**CCR-VIA -- COMITATO DI COORDINAMENTO REGIONALE PER LA
VALUTAZIONE D'IMPATTO AMBIENTALE**

Giudizio n° 3274 del 12/11/2020

Ditta Proponente: DGL SRL

Oggetto: Studio Preliminare Ambientale per Verifica di Assoggettabilità a VIA

3. Piano Regionale Paesistico

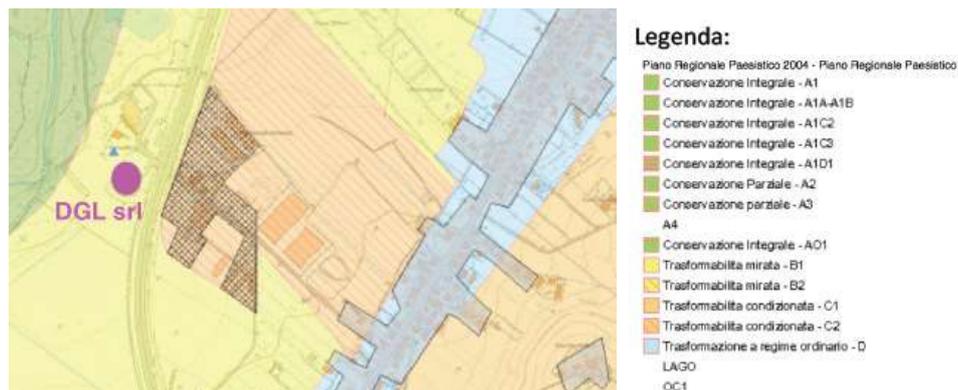
Visto che il sito oggetto di intervento ricade in "Zona B1 – Trasformabilità mirata" dell'Ambito Costiero Pescara del Piano Regionale Paesistico, normato dall'art. 54 delle Norme Tecniche Coordinate al Piano Regionale Paesistico, approvato dal Consiglio Regionale del 21/03/1990 con atto n.141/21, per il quale non risulta consentita la categoria 6.1 di cui all'art. 5 delle stesse Norme Tecniche Coordinate;

Rilevato che il Piano Regionale Gestione Rifiuti approvato con DCR n. 110/8 del 02/07/2018, per le zone B1 di PRP in ambito costiero assegna un livello di prescrizione di tutela integrale per tutte le tipologie di impianto di cui alla tabella 18.2-1;

Considerato che la sussistenza dei vincoli sopra evidenziati costituisce elemento ostativo alla positiva valutazione del progetto;

Secondo il Piano Regionale Paesistico (PRP 2004) il sito ricade nell'area “**B1 – Trasformabilità mirata**”. Il tecnico dichiara che in base a quanto stabilito dall'**art.54** delle Norme Tecniche Coordinate al Piano Regionale Paesistico approvato dal Consiglio Regionale del 21/03/1990 con atto n.141/21, nella zona di trasformabilità mirata B1, per l'uso estrattivo è compatibile la classe del punto: 7 “*utilizzazione del territorio per la coltivazione e la escavazione di minerali, sabbie, ghiaie ed altri materiali industrialmente utilizzabili, nonché per la lavorazione e trasformazione del materiale qualora positivamente verificati attraverso lo studio di compatibilità ambientale*”.
